Oggetto: Osservazioni su progetto pilota geotermico in Comune di Castel Giorgio (tr).

**Osservazioni relative al progetto ITW-LKW la cui sintesi non tecnica è esposta nel Sito Internet del Ministero all'Ambiente, come qui sotto indicato.**

*Opera: Impianto Pilota Geotermico di Castel Giorgio (TR)*

### **Osservazione 1 – Il progetto sottoposto alla VIA non è quello esaminato dal CIRM**

## 1 - FORMAZIONE DELLA CALDERA

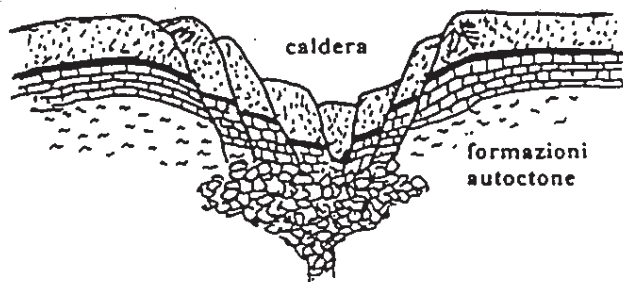
Come noto le nostre zone erano coperte dal mare ed emersero 2 milioni di anni fa. Circa 600.000 anni fa ebbe inizio una intensa attività vulcanica che scavò una grande cavità sotterranea detta camera magmatica la quale, sotto il peso dei materiali vulcanici accumulatisi in superficie, crollò formando una conca. In essa si accumulò l'acqua piovana che dette origine al lago (1).

## 2 - FOTO DAL SATELLITE

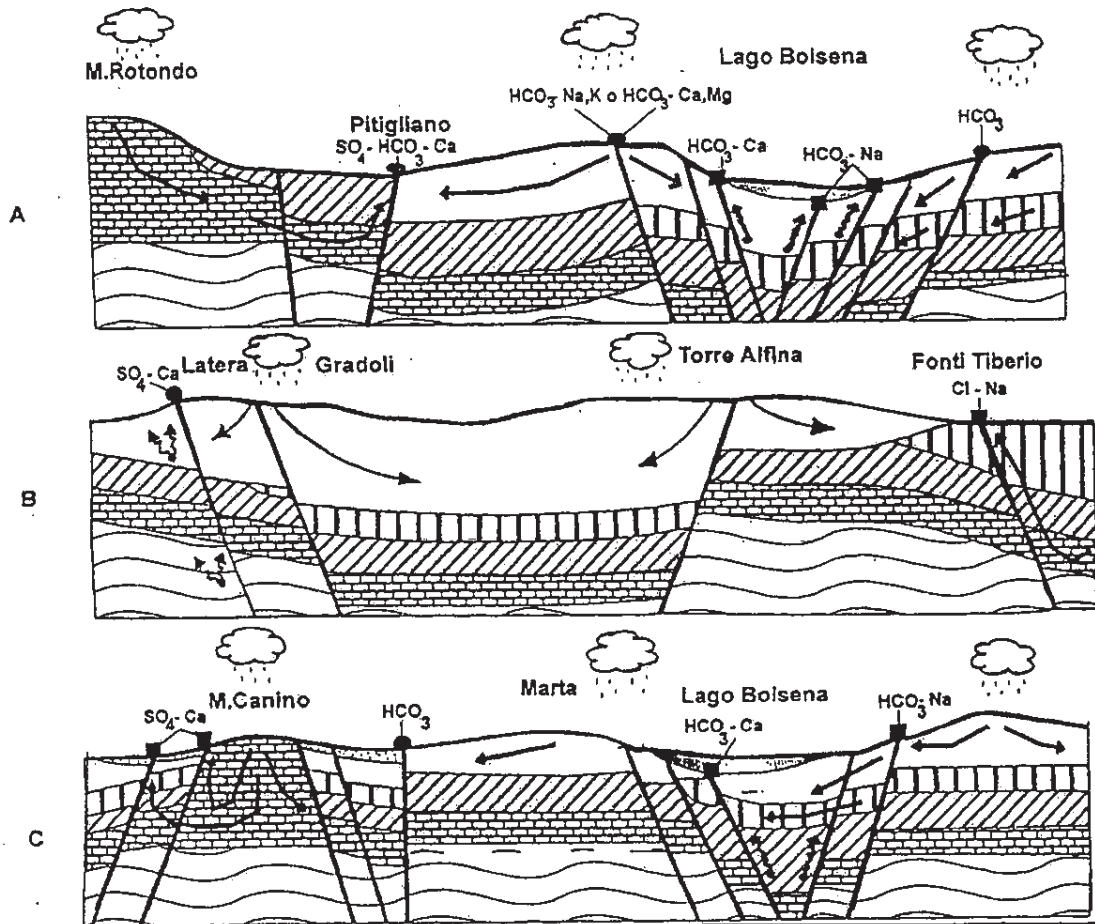
Le fratture causate dal crollo che ha formato la caldera sono profonde e perfettamente visibili in superficie come risulta dalla foto dal satellite (2). Sono riportate graficamente in studi scientifici (3) e la loro presenza è confermata dalle sorgenti termali.

Sul versante est le fratture sono visibili, a ovest sono state coperte dalle ceneri del vulcano di Latera

4 – SCHEMA DELL'IMPIANTO GEOTERMICO

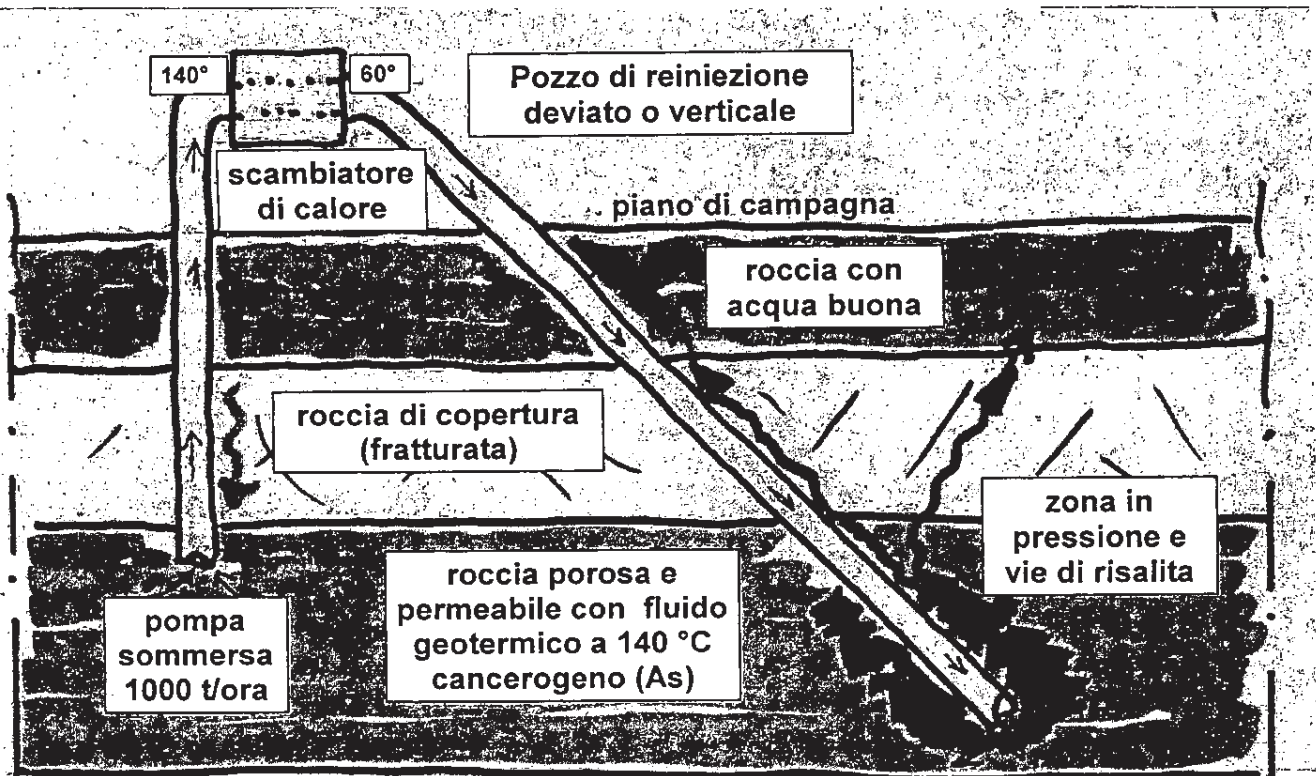
Schematicamente i pozzi di produzione e di reiniezione attraversano in successione la falda superficiale acquifera, lo strato di copertura e infine raggiungono la falda geotermica a 1000 - 2500 metri. (4). Lo strato di copertura separa la falda superficiale di acqua "buona", da quella geotermica. Attualmente le numerose fratture presenti nella copertura costituiscono potenziali vie di risalita, ma sono generalmente inattive perché con il trascorrere di tempi geologici si è creata una situazione di equilibrio fra i fluidi che rimangono stabilmente nelle rispettive falde, a parte le occasionali sorgenti termali.

L'attuale equilibrio è stato determinato dalla pressione nei rispettivi serbatoi, il peso specifico dei fluidi e la struttura dello strato di separazione: ogni cambiamento della pressione nello strato geotermico provocato dalla produzione e reiniezione di fluido, può attivare flussi di scambio tra le due falde.

In particolare con la reiniezione lo stato di equilibrio viene alterato attorno alla scarpa della tubazione di reiniezione dove si crea la sovrappressione necessaria per disperdere nella roccia calcarea il fluido geotermico iniettato. La sovrappressione spinge il fluido nella roccia calcarea, ma allo stesso tempo lo spinge inevitabilmente nelle fratture sovrastanti della copertura che diventano una facile via di risalita verso la falda superficiale utilizzata per alimentare la rete potabile.

# Carta Idrogeologica

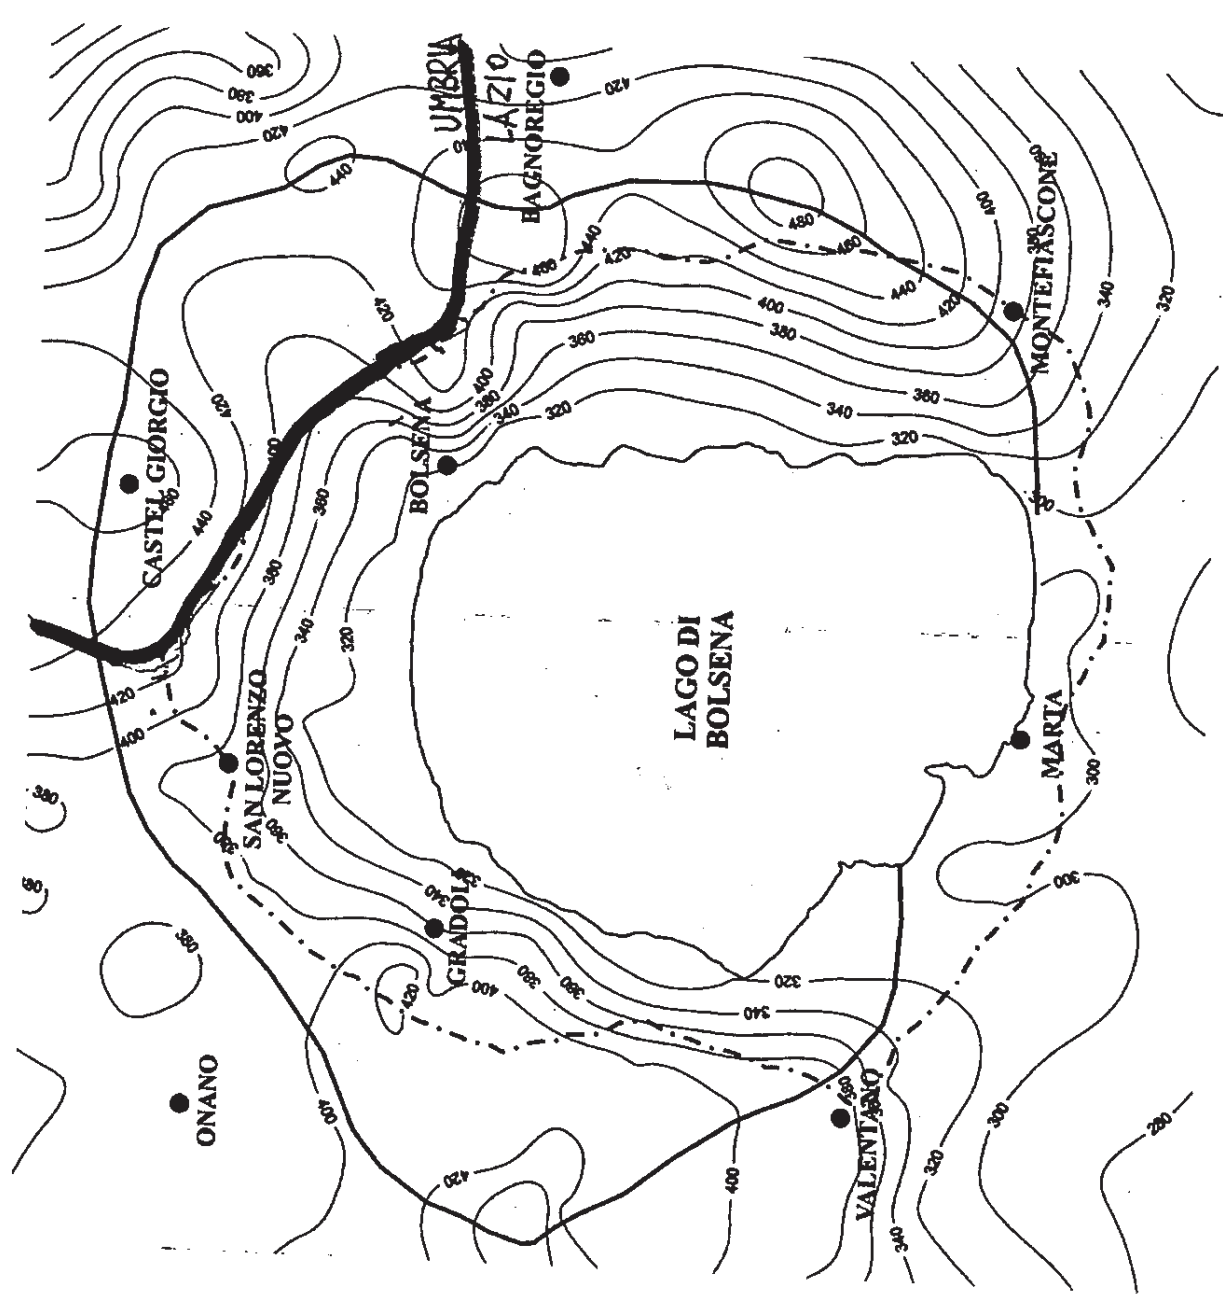
Il lago di Bolsena è la parte affiorante di una grande falda acquifera contenuta da spartiacque sotterranei che delimitano il bacino idrogeologico e che nel settore nord si estende oltre Castel Giorgio (5). Nella parte periferica di detto bacino il livello dell'acqua nei pozzi è di oltre 400 metri s.l.m. come indicato dalle isopieze, mentre il lago si trova a 305 m. Vi è quindi un continuo deflusso ipocentrico di acqua dal bacino idrologico verso il lago e da questo verso l'emissario Marta. L'inquinamento da arsenico della falda di acqua buona, anche in zone lontane come Castel Giorgio, comporterebbe nel tempo un aumento del contenuto di arsenico nel del lago.

Carta della densità  
dei prelievi idrici totali

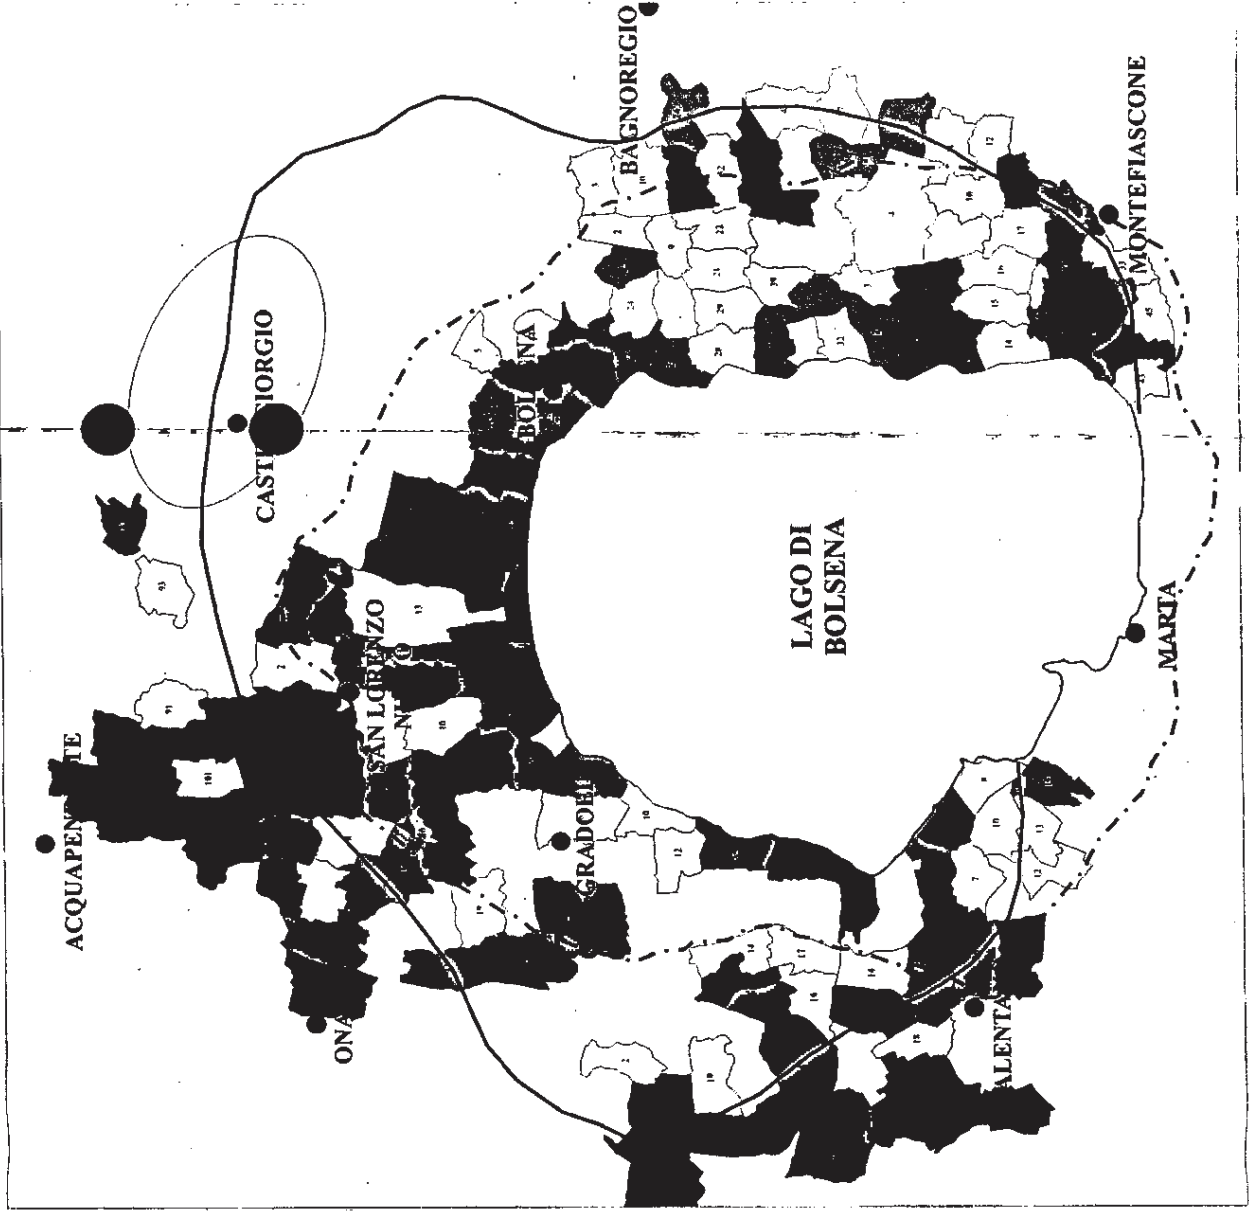
L'impianto geotermico della ITW mette a rischio non solo la rete potabile che attinge direttamente dalla falda (6), ma pregiudica anche la futura possibilità di diluire il contenuto di arsenico della rete potabile.
